Settore Copianificazione urbanistica Provincia di Asti

Allegato "A" alla Deliberazione della Giunta Regionale n° 16-11383
in data 11 MAG. 2009 relativa all'approvazione della Variante al P.r.g.c.
vigente del Comune di NIZZA MONFERRATO (AT)

**Elenco modificazioni introdotte "ex officio" ai sensi dell'11° comma dell'art. 15 della
LR 05.12.1977 n° 56 e s.m.i..**

Modifica Cartografica n.1.

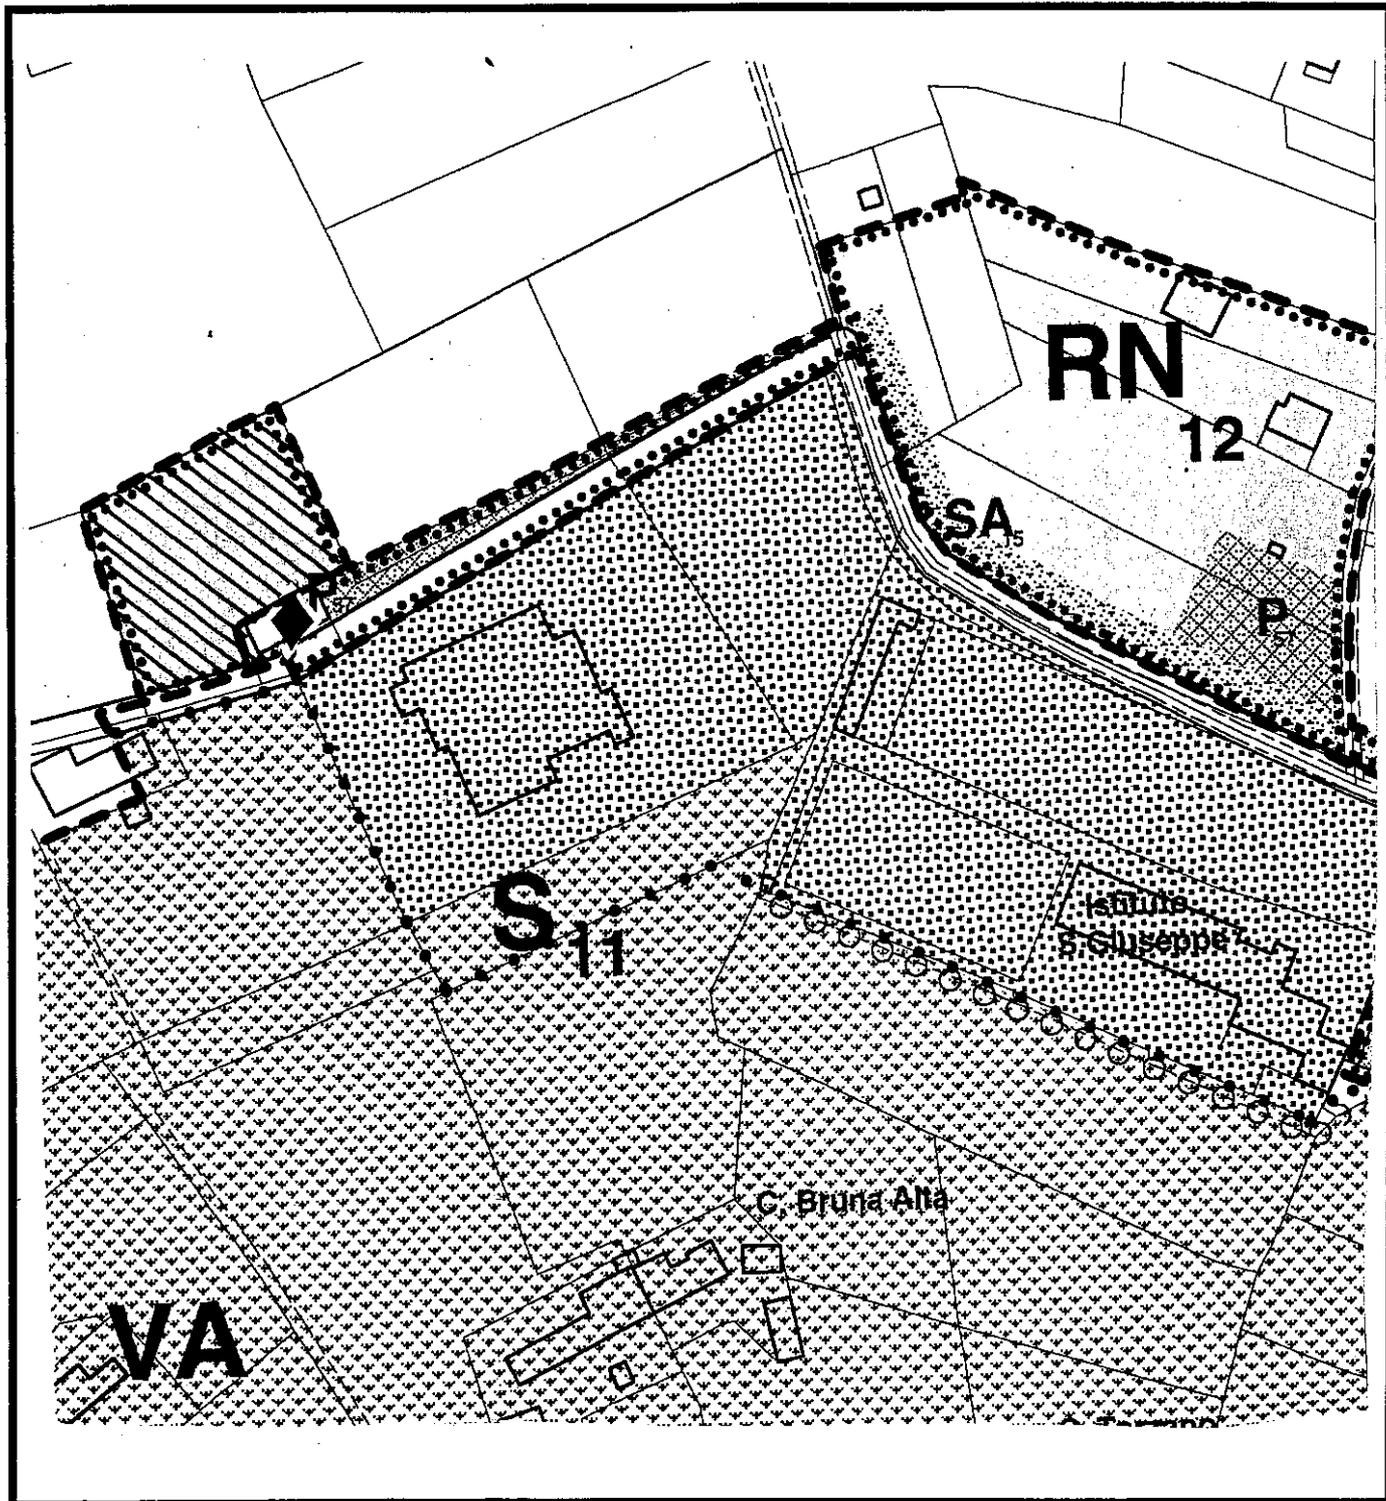
- Sull’edificio, indicato nell’allegata modifica cartografica n. 1, è inserito il simbolo “◆”, che richiama una specifica normativa di intervento puntualmente richiamata all’art. 13 delle Norme di Attuazione, punto 5) lettera D) delle prescrizioni specifiche.

- La porzione dell’Area residenziale di nuovo impianto RN 12 è stralciata così come indicato nell’allegata modifica cartografica n. 1.

Porzione dell'Area RN 12 da stralciare e ricondurre a zona Agricola

Simbolo di intervento puntuale art. 13 delle N. d A, punto 5) lettera D)

TAVOLA "Carta di Sintesi della Pericolosità geomorfologica e dell'idoneità all'utilizzazione urbanistica" (Versione approvata dal Tavolo di Condivisione)

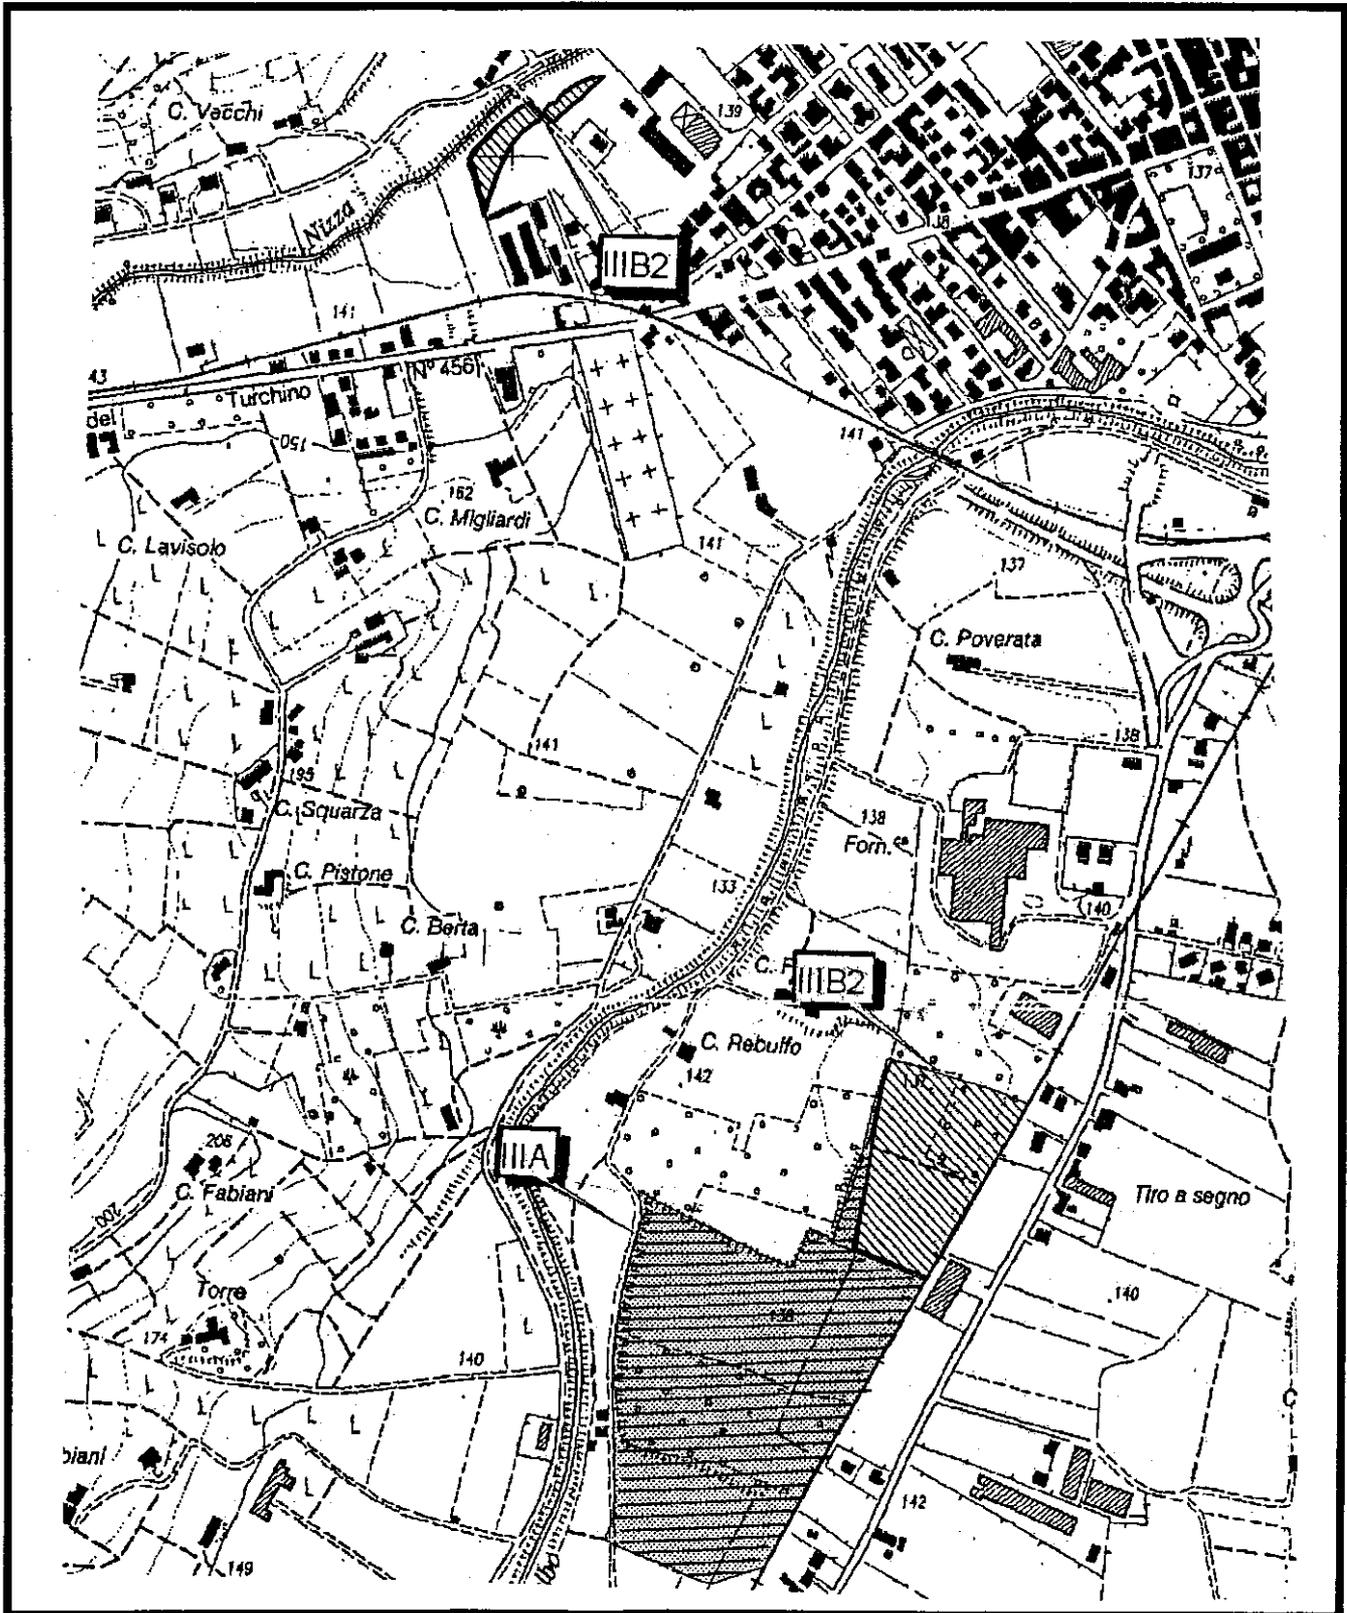
- In difformità da quanto rappresentato in cartografia sono individuate in classe IIIA tutte le aree ascritte a pericolosità idraulica Ee ed Eb lungo il Rio Nizza sulla tavola “Carta Geomorfologica”, fatte salve le aree già edificate da inserire in classe IIIb2 come indicato nella modifica cartografica n° 2.”

- I settori in destra del F. Belbo sono riclassificati così come rappresentato nell’allegata modifica cartografica n° 2”

- Le indicazioni grafiche e la descrizione in legenda della Classificazione IIIb* (Aree del lato NW del Centro Urbano connesse con il Rio Nizza) sono stralciate e riclassificare in classe IIIb2 così come rappresentato nella Modifica cartografica n°2.

Porzioni di territorio da ascrivere alla Classe IIIA

Porzioni di territorio da ascrivere alla Classe IIIB2
